**RENOVACIÓN CENTRO DE TRANSFORMACIÓN DE LA ETAP DE BURGOA (Next Generation).
EXP. N° 2922**

Asunto: respuesta nº 03 a consultas sobre la licitación

En el esquema unifilar del cuadro renovación CDGBT:

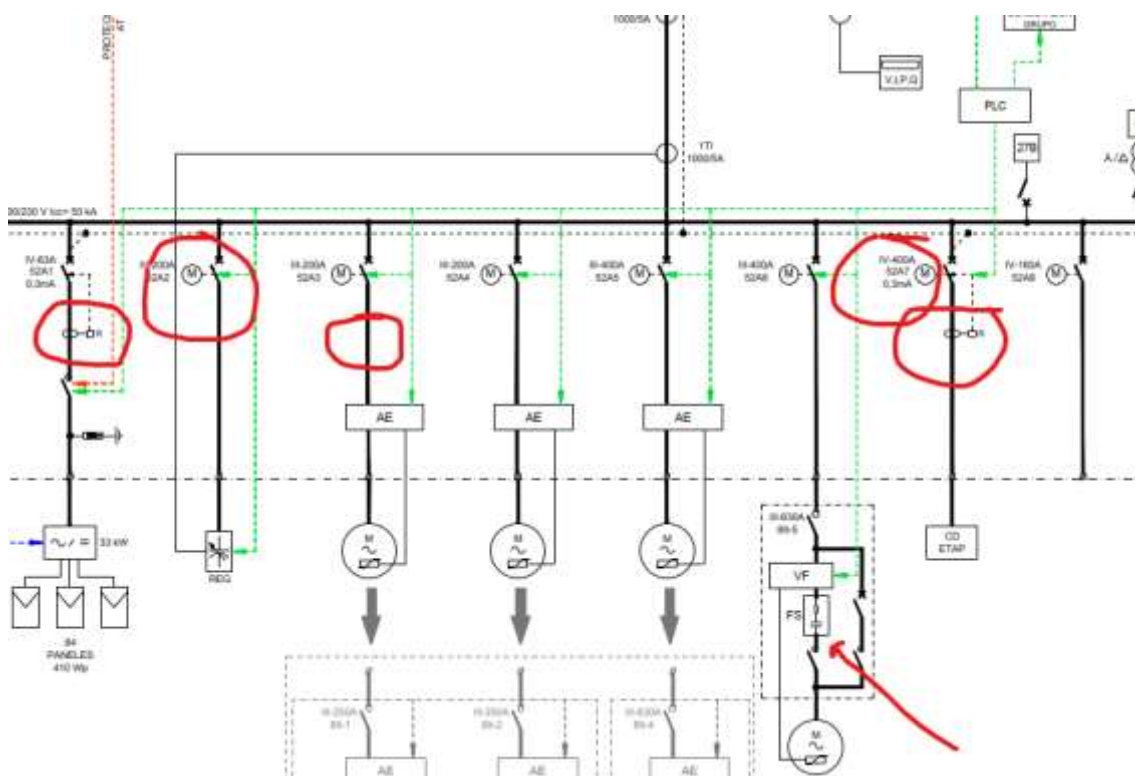
- PREGUNTA: Aparecen 2 diferenciales rearmables en salidas de 4P de 63 A y 400 A ¿es así? ¿esa “R” significa rearmable?
- RESPUESTA: La “R” significa “relé”. No son rearmables de forma automática. En un caso se dispone de un contactor, el relé estará asociado al mismo y se podrán rearmar a distancia. Y en el otro caso, el disyuntor está motorizado, por lo que de igual forma se podrá rearmar a distancia.

- PREGUNTA: Las salidas de los arrancadores estáticos y del variador indican mando motorizado en el interruptor y aparentemente no tienen SIMOCODE o por lo menos no lo indican ¿es así?

- RESPUESTA: Sí, es así. No llevan SIMOCODE. Están comandados por el PLC.
- PREGUNTA: En la salida de variador aparece un filtro marcado FS ¿de qué tipo es? Parece también que incluyera unos contactores para hacer bypass del variador de 160Kw ¿esto es así?

- RESPUESTA: Este es un variador de frecuencia que solo se usa para arrancar y parar la bomba. Esta pensado para que esta bomba se pueda usar con el grupo electrógeno. Tras el arranque, el motor de la bomba se tiene que conectar a red. Para esta conmutación “sin cero” es necesaria la sincronización entre el variador de frecuencia y la red. Y para dicha conmutación es necesario un filtro seno a la salida del variador y que el variador de frecuencia pueda implementar esta función.
